# 福島第一原子力発電所

(免震重要棟他における管理対象区域図の変更)

2023年5月

指摘事項リスト（まとめ資料へ反映箇所）

図 4-1 施工中の状況（1）

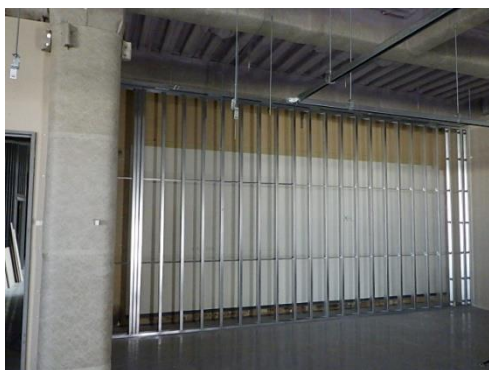
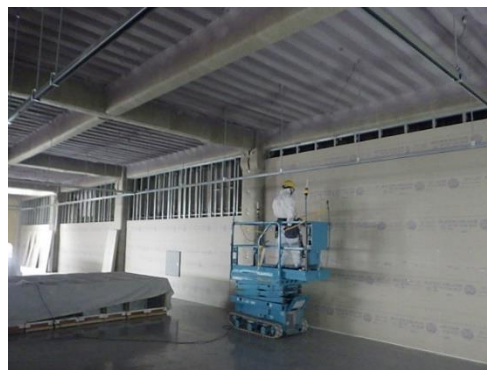
23	第02回	今回の管理対象区域の区分変更に際し、設備の移動はあるのか？	今回の管理対象区域の区分変更に際し、設備の移動はありません。	-	-	2023年5月25日
24	第02回	施工後の写真があるが、今回区分変更するエリアの整備工事は完了しているのか？	完了している。	-	-	2023年5月25日
25	第02回	「1.5作業得るあの放射線管理」に記載のある「TBMKY」について、一般の方が分かるように記載を修正すること。	「TBMKY」は「ツールボックスミーティング、危険予知」のことで、作業を安全に進めるために、作業前に作業内容の確認、作業の中に潜むリスクについて検討・議論するもの。分かりやすく「作業前ミーティング」に修正します。(反映箇所2.5項)	まとめ資料	P.1.8	2023年5月25日
26	第02回	「1.7発生した廃棄物の管理」に記載のある「減容処理」とはどのようなものか？現在設置を進めている減容処理設備による減容のことか？	机などを解体・切断などにより、コンテナへの充填率を上げ、発生する廃棄物を入れるコンテナ数を少なくしたこと。誤解が生じないような記載に修正します。(反映箇所2.7項)	まとめ資料	P.1.8	2023年5月25日
27	第02回	「3.1汚染のおそれのない管理対象区域の維持管理」に頻度については毎日1回とあるが、測定場所についてはどうなっているか？	場所については、定点観測にはなるが、具体的な場所は今後決めることになる。(反映箇所4.1項)	まとめ資料	P.1.9	2023年5月25日
28	第02回	「3.1汚染のおそれのない管理対象区域の維持管理」の空气中放射性物質濃度について、表面汚染密度のように「何々の1/10」とはならないのか？	表記に誤りがありましたので、修正します。(反映箇所4.1項)	まとめ資料	P.1.9	2023年5月25日
29	第02回	「3.1汚染のおそれのない管理対象区域の維持管理」に空間線量率は入らなくて良いのか？実施計画に記載がなくても、東京電力の休憩所の管理上(目安であっても)定めているのであれば、休憩所での被ばく線量低減の目的のためにも記載すべきでは？	何で定められているのか、出典を含め記載します。また、空間線量率について、実施計画では定めていないものの社内マニュアル棟で定めている理由についても付記します。(反映箇所4.1項)	まとめ資料	P.1.9	2023年5月25日
